PROJETS RATP EN GARE DE SAINT-RÉMY-LÈS-CHEVREUSE

ENQUÊTE PUBLIQUE ENVIRONNEMENTALE

Aménagement de la phase 2 de la gare RER de Saint Rémy-lès-Chevreuse

Présentation pour le réunion d'information au public du
29.01.18

Optimisation de l'insertion transversale des voies créées

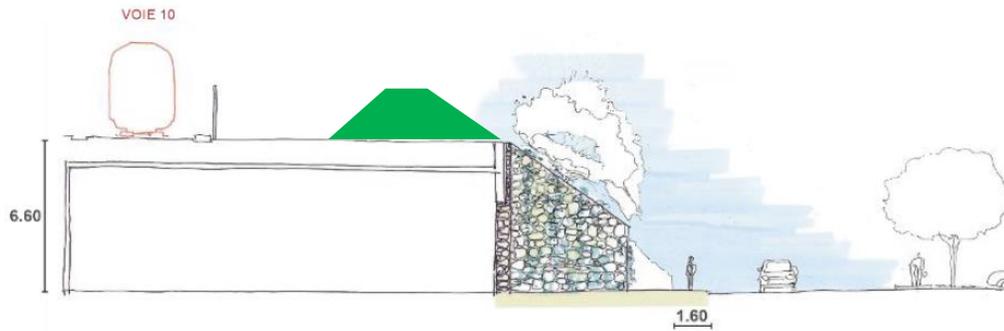
- La fonctionnalité de cheminement avec 2 trains en marche est peu fréquente : Possibilité de Réduction d'entraxe à 4,50m – Comme sur les voies de garages 5 à 13 existantes – permettant de resserrer les voies 6, 8 et 10. Gain possible jusqu'à 1,5m en largeur.
- L'insertion des équipements ferroviaires à insérer (poteau caténaire, caniveau à câble, éclairage) est optimisable du fait du caractère voie de service. Il ne peuvent en tout cas générer de surlargeur.

PLAN DE LA SÉQUENCE 5

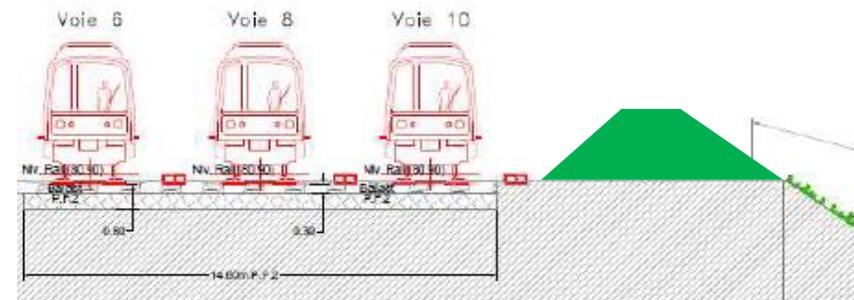
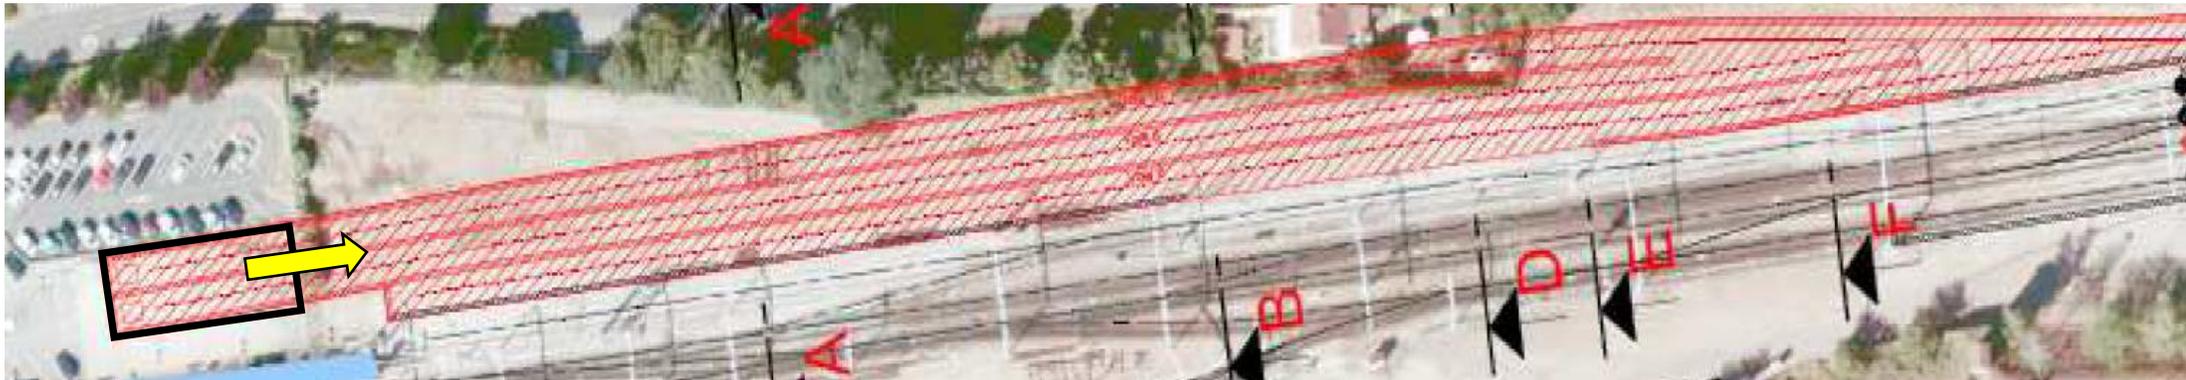
- Utilisation du délaissé là où il existe pour création d'un merlon paysager permettant de limiter la gêne acoustique et visuelle.
- Réutilisation possible de déblai → coût limité

NUISANCES SONORES LIEES AUX TRAINS

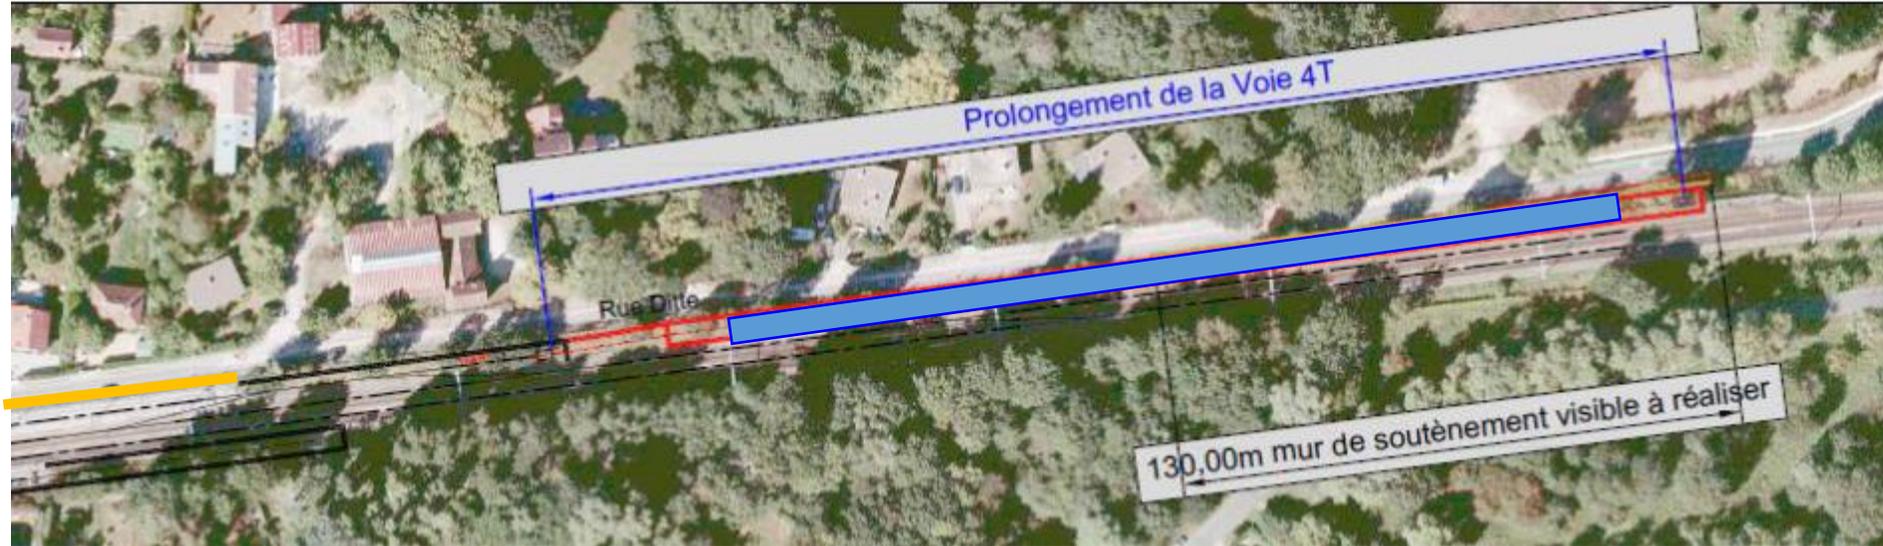
- Une modélisation acoustique a été réalisée par la RATP dans le cadre de l'étude d'impact. Celle-ci a conduit à proposer un écran antibruit de 250m de long lié à la circulation des trains.
- Les vibrations et le bruit de compresseurs qui doivent être préchauffés plusieurs heures avant leur départ matinal est issu de groupes de ventilation sur le toit des trains.
- Des trains nouvelles générations « MING » remplaceront les actuels à partir de 2025. Extrait de l' « Expression Fonctionnelle de Besoin » les concernant (Doc. IDFM).

NUISANCES SONORES ET VISUELLES LIEES AUX TRAINS

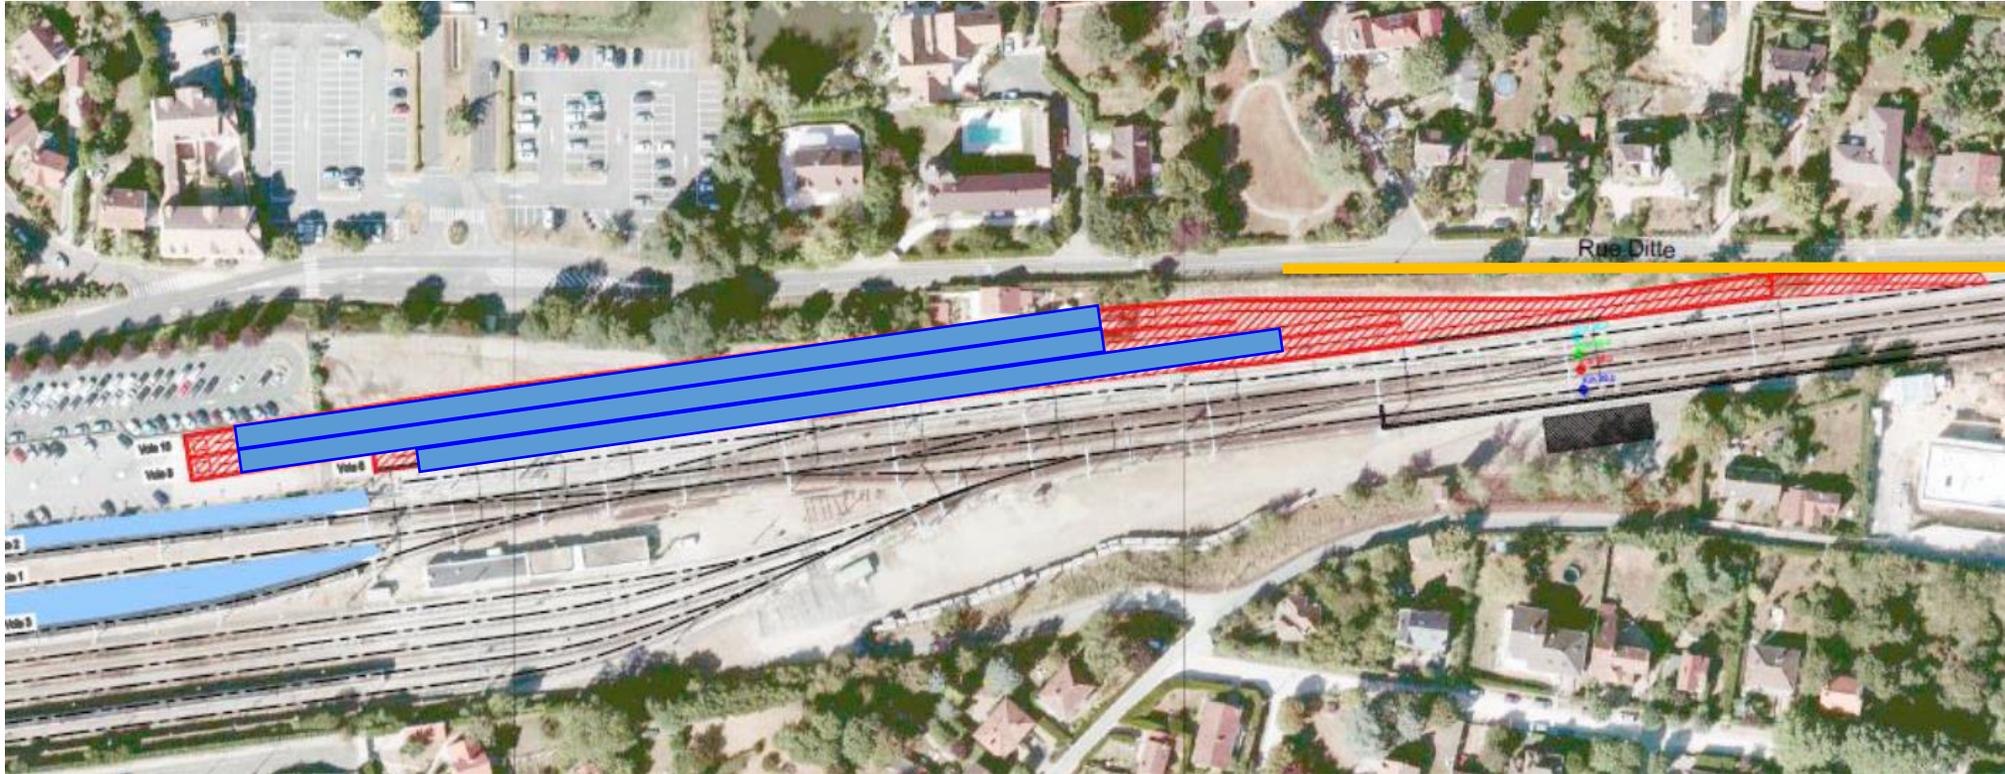
- Le garage de train sur la voie 4T est effectué en bout de voie.
- D'après l'étude d'impact pas de dépassement des seuils avec les bruits de compresseur.
- Une des habitations n'est pas protégée par l'écran, pourtant devant un aiguillage.
